Vyjádření k PD pro územní souhlas s akcí „Úprava veřejného prostoru mezi ulicemi Výstavní – Veletržní při Mendlově náměstí, část park / část vnitroblok“

předmětem předložené PD (**DÚR-dokumentace pro územní souhlas**) je návrh rekonstrukce významné plochy zeleně veřejného prostranství na Mendlově náměstí v MČ Brno-střed.

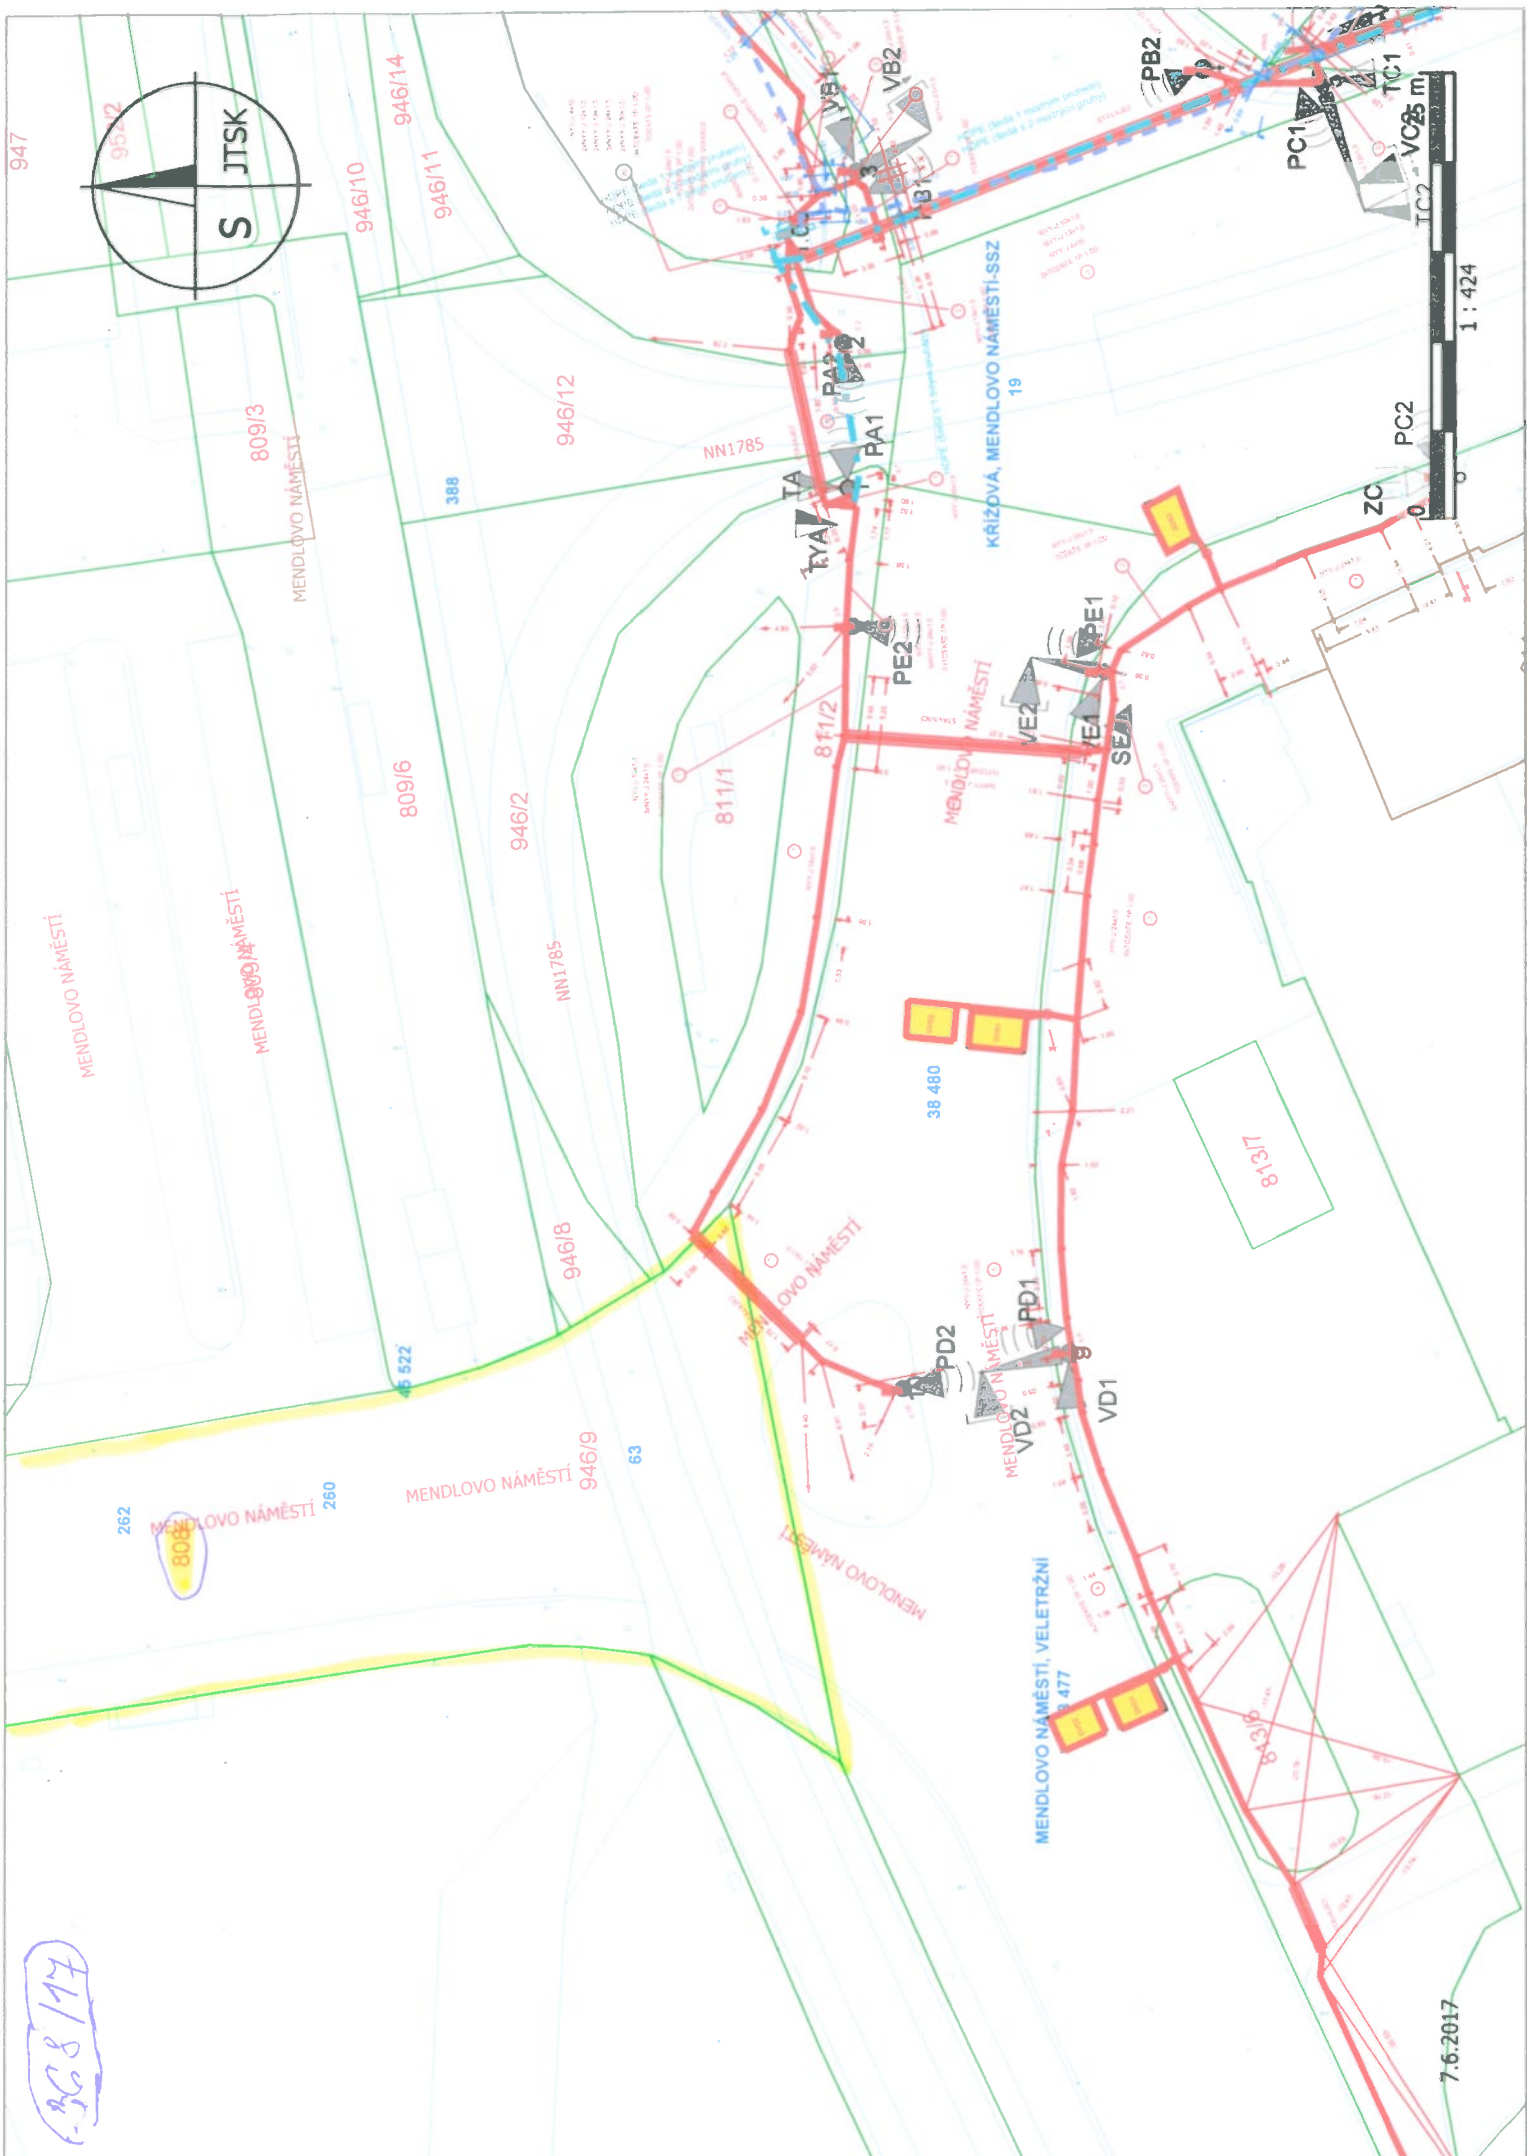
Kabely SSZ prochází cípem pozemku 808 – viz přiložená situace. Pokud by Vaší stavbou došlo k jejich dotčení, požádejte společnost Brněnské komunikace a.s. o jejich vytýčení.
